Мусоровоз КО-440-4

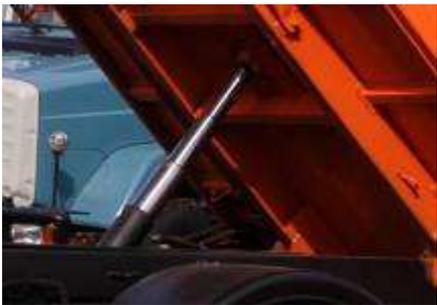
№	Модернизация	Было	Стало
Модернизация за 2009г.			
1.	Устанавливаются гидроцилиндры толкающей плиты и подъёма кузова улучшенной конструкции с более высокими характеристиками.		
2.	<p>Применяются высококачественные элементы гидравлики европейского производства взамен элементов гидравлики собственного производства: гидрозамок, штуцера, угольники, тройники, трубки, рукава высокого давления и т.д.</p> <p>Замена восьмисекционного гидрораспределителя на десятисекционный проведена в 2008г.</p>		
Модернизация за 2010г.			
3.	Задний борт новой усиленной конструкции из цельного вальцованного листа, современного дизайна.		
4.	Боковой борт изготавливается из цельного листа, что позволило усилить конструкцию кузова.		
5.	Заменена КОМ собственного производства на КОМ производства ООО «КОМ».
